上平中学校校舎等更新設計配置計画案 に関するアンケート調査結果

令和7年9月
上尾市教育委員会

上草中学校校舎等更新事業

配置検討 (A案)

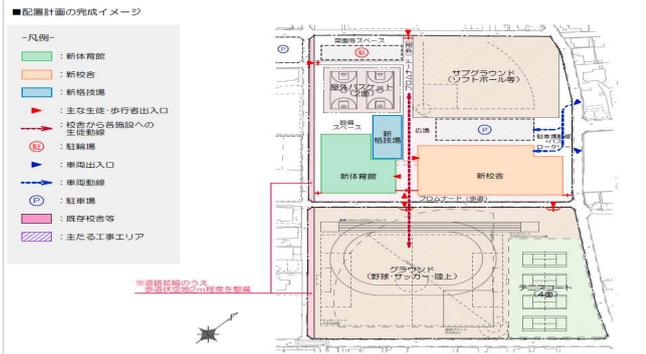
- 1.グラウンドに関する懸念点**
グラウンドが校舎や道路によって分断される/離れている
野球とサッカーの試合が同時に開催できない
サブグラウンド(北側)の日当たり・水はけが悪い可能性
- 2. 安全・移動に関する懸念点**
校舎とサブグラウンドの間に駐車場があるのは危ない
グラウンドへの移動に道路(市道)を渡る必要がある
- 3.新校舎建設時の生徒の安全性**
建設期間中の子どもたちへの騒音の時間が長い
完成までに時間がかかり、子どもたちが落ち着いて過ごせるか心配
- 4.屋外バスケットコートの必要性**
夏場は気温の関係でほとんど使うことができないのでは
- 5. 動線・安全性についての懸念点**
駐輪場が校舎から遠い
プロムナードは外部から誰でも入ることができ不審者が心配

- ①グラウンドが校舎や道路によって分断される/離れている
- ②野球とサッカーの試合が同時に開催できない
- ③サブグラウンド(北側)の日当たり・水はけが悪い可能性

- ①校舎とサブグラウンドの間に駐車場があるのは危ない
- ②グラウンドへの移動に道路(市道)を渡る必要がある

- ①建設期間中の子どもたちへの騒音の時間が長い
- ②完成までに時間がかかり、子どもたちが落ち着いて過ごせるか心配

- ①夏場は気温の関係でほとんど使うことができないのでは

- ①駐輪場が校舎から遠い
- ②プロムナードは外部から誰でも入ることができ不審者が心配

- ①共通回答①へ
- ②北側グラウンドの機能を見直し、サッカーコートを設置し、南側グラウンドで野球、サッカー、ソフトボール、北側グラウンドでサッカー、ソフトボールをできるように検証を行っています。
- ③グラウンド表土を水はけの良いものを選定してまいります。

- ①サブグラウンドと駐車場の間には防球ネットの設置を検討してまいります。
- ②共通回答①へ

- ①工事期間中の騒音を可能な限り小さくできるようにしていきたいと考えています。
- ②各フェーズごとで使いやすさ、工事の安全性の検証は行っています。

- ①今後の整備状況に応じて、屋外バスケットコート整備時に学校の先生方とも協議をし、方向性を決めてまいります。

- ①学校の先生方、生徒からも意見聴取をし、最適な位置を検討していきます。
- ②プロムナードに関して、セキュリティ対策の検討はしてまいります。

配置検討 (B案)

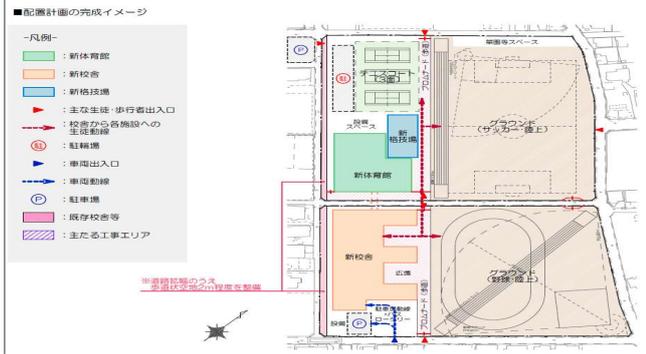
- 1. 近隣住宅への影響**
教室が西側の住宅に接近するため騒音の懸念がある
左寄りの校舎のため、住宅街に子どもの声が響く
グラウンドの砂嵐が心配
- 2.施設・設備の不足・配置**
屋外バスケットコートがない/テニスコートが3面しかない
駐輪場が校舎から遠い
- 3.日当たりに関する懸念**
教室の日当たりが気になる
グラウンドが午後から暗くなりそう。学校のイメージも暗くなりそう
- 4. 移動・アクセスに関する懸念**
体育館への移動に道路を渡る必要がある
校舎の位置に偏りがあり移動に時間がかかる
- 5. 工事に関する懸念**
グラウンドを2度整備する手間がある
工程が多い感じがする

- ①教室が西側の住宅に接近するため騒音の懸念がある
- ②左寄りの校舎のため、住宅街に子どもの声が響く
- ③グラウンドの砂嵐が心配

- ①屋外バスケットコートがない/テニスコートが3面しかない
- ②駐輪場が校舎から遠い

- ①教室の日当たりが気になる
- ②グラウンドが午後から暗くなりそう。学校のイメージも暗くなりそう

- ①体育館への移動に道路を渡る必要がある
- ②校舎の位置に偏りがあり移動に時間がかかる

- ①グラウンドを2度整備する手間がある
- ②工程が多い感じがする

- ①②窓ガラス、サッシを防音仕様とすることで、騒音の低減を図ります。
- ③グラウンドの砂埃対策として、グラウンド表土を砂埃の舞いにくいものに、また防塵ネットの設置を検討します。

- ①そのような特徴を持つ配置案になります。
- ②駐輪場に関しては学校の先生方、生徒からも意見聴取をし、最適な位置を検討していきます。

- ①普通教室の日当りは校舎の形をクシ型にすることで、採光を確保しようと計画しています。
- ②グラウンドに関しては午後から校舎の日影となってしまいますが夏の活動時には直射日光を避けることができます。

- ①共通回答①へ
- ②そのような特徴をもつ配置案になります。

- ①②グラウンドをなるべく広くとるための配置案として計画しており、そのために必要な工程が多くなってしまいう案となります。

配置検討 (C案)

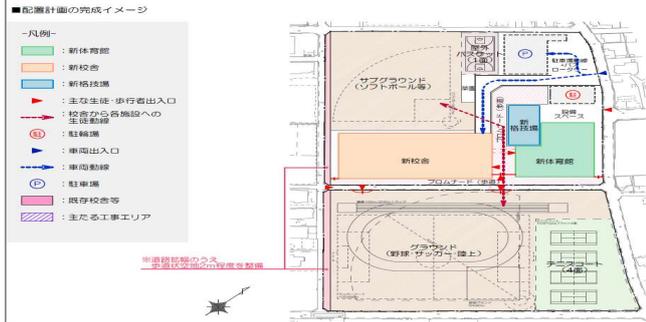
- 1. 生徒と車両の動線に関する懸念**
給食車両と生徒の動線が交わる
駐輪場と駐車場が近く、車と自転車の接触の可能性がある
車両の出入り口が現在と同じでカーブが続く場所にあり危険
- 2. グラウンドの分断・利用に関する懸念**
サッカーと野球の試合が同時に開催できない
グラウンドが遠い/移動が大変
- 3. 施設の配置に関する懸念**
駐車場・駐輪場が校舎から遠い
サブグラウンドの日当たりが悪い
- 4. 近隣住宅への影響**
サブグラウンドの外野方向が住宅方向に向いており、ボールが飛び込む可能性がある
- 5. プロムナードの安全性への懸念**
外部から誰でも入ることができてしまうため、不審者が入りやすくなるのでは

C案	
懸念点(多い意見順)	対策
1. 生徒と車両の動線に関する懸念 ①給食車両と生徒の動線が交わる ②駐輪場と駐車場が近く、車と自転車の接触の可能性がある ③車両の出入り口が現在と同じでカーブが続く場所にあり危険	1 ①②通路上にライン、標識を表示することで注意喚起を促します。 ③車両の出入口を現状より2mセットバックさせることで見通しを良くします。
2.グラウンドの分断・利用に関する懸念 ①サッカーと野球の試合が同時に開催できない ②グラウンドが遠い/移動が大変	2 ①北側グラウンドの機能を見直し、サッカーコートを設置し、南側グラウンドで野球、サッカー、ソフトボール、北側グラウンドでサッカー、ソフトボールをできるように検証を行っています。 ②そのような特徴を持つ配置案になります。
3.施設の配置に関する懸念 ①駐車場・駐輪場が校舎から遠い ②サブグラウンドの日当たりが悪い	3 ①駐輪場に関しては学校の先生方、生徒からも意見聴取をし、最適な位置を検討していきます。 ②グラウンド表土を水はけの良いものを選定してまいります。
4. 近隣住宅への影響 ①サブグラウンドの外野方向が住宅方向に向いており、ボールが飛び込む可能性がある	4 ①防球ネットの設置を検討してまいります。
5. プロムナードの安全性への懸念 ①外部から誰でも入ることができてしまうため、不審者が入りやすくなるのでは	5 ①プロムナードに関して、セキュリティ対策の検討はしてまいります。

配置検討 (D案)

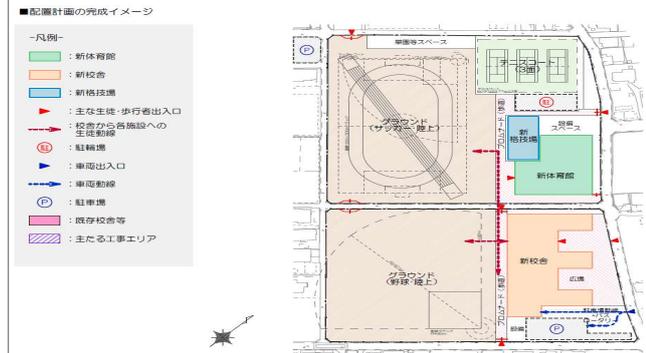
- 1. 屋外球技コートの不足**
屋外バスケットコートがない
テニスコートが3面になってしまう
野球ありきの設計で、他の部のメリットが少なそう
- 2. 校舎へのアクセス・動線の懸念**
駐輪場から校舎までの距離がある
体育館へのアクセスが悪そう
- 3. 日当たりに関する懸念**
グラウンドが午前中暗い
西日があたる時間が長いので夕方に部活やクラブがある時は眩しい
- 4. 工事に関する懸念**
野球・サッカーのグラウンドを使えない時期がある
- 5. 近隣住宅への影響**
テニスコートが近いのでボールの打つ音等が気になる
砂嵐が心配

D案	
懸念点(多い意見順)	対策
1. 屋外球技コートの不足 ①屋外バスケットコートがない ②テニスコートが3面になってしまう ③野球ありきの設計で、他の部のメリットが少なそう	1 ①②③そのような特徴を持つ配置案になります。
2.校舎へのアクセス・動線の懸念 ①駐輪場から校舎までの距離がある ②体育館へのアクセスが悪そう	2 ①駐輪場に関しては学校の先生方、生徒からも意見聴取をし、最適な位置を検討していきます。 ②共通回答①へ
3.日当たりに関する懸念 ①グラウンドが午前中暗い ②西日があたる時間が長いので夕方に部活やクラブがある時は眩しい	3 ①②そのような特徴を持つ配置案になります。
4.工事に関する懸念 ①野球・サッカーのグラウンドを使えない時期がある	4 ①使えない時期は無いように工事範囲の工夫等を行っていますが、活動範囲が狭くなると予想されます。
5. 近隣住宅への影響 ①テニスコートが近いのでボールの打つ音等が気になる ②砂嵐が心配	5 ①ボールの打つ音の影響範囲が少ないところに再配置を検討したいと思います ②グラウンドの砂埃対策として、グラウンド表土を砂埃の舞いにくいものに、また防塵ネットの設置を検討します。
